1. 第3回懇談会での 意見と対応

(1) コウノトリと車の衝突を防ぐ配慮(案)

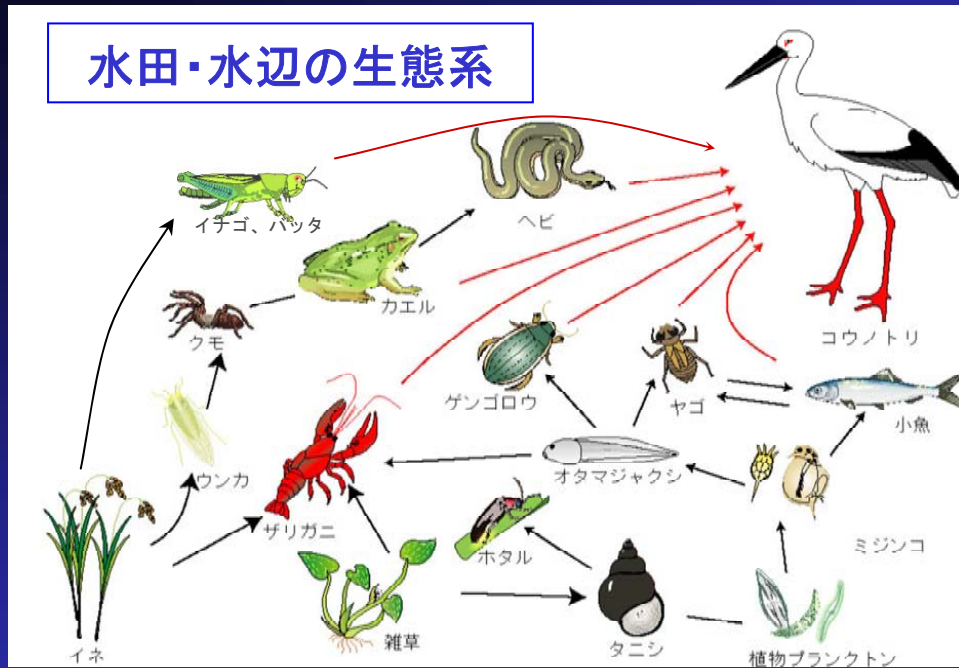
第3回懇談会での意見	対 応
・コウノトリと車の衝突を防ぐ配慮が必要	コウノトリと車の衝突を防ぐ配慮 (案)
・道路の内部景観(ドライバーの視点)への配慮が必要	
・生物多様性の保全と創造を考慮する	生物多様性について

※コウノトリと車の衝突を防ぐ配慮の具体的な構造などの検討については、今後、引き続きコウノトリの行動特性より、コウノトリの郷公園の専門家の意見を聞きながら進める

- コウノトリの保護の観点と走行車両の安全の観点から「コウノトリと車の衝突を防ぐ配慮」が必要であり、今後、具体的な飛翔誘導などの検討を進めるが、検討条件は以下のとおり
- コウノトリは、壁になっていなくても、高さ方向1m以内の間隔で障害物があれば通り抜けられない(コウノトリの郷公園より)
- 大型車との衝突を防ぐため、大型車の高さを余裕をもって越える高さの物が必要
- コウノトリの衝突を防ぐ配慮を行うにあたり、道路の内部景観(ドライバーの視点)にも配慮が必要
- 管理上の問題が少ない構造とすることが必要
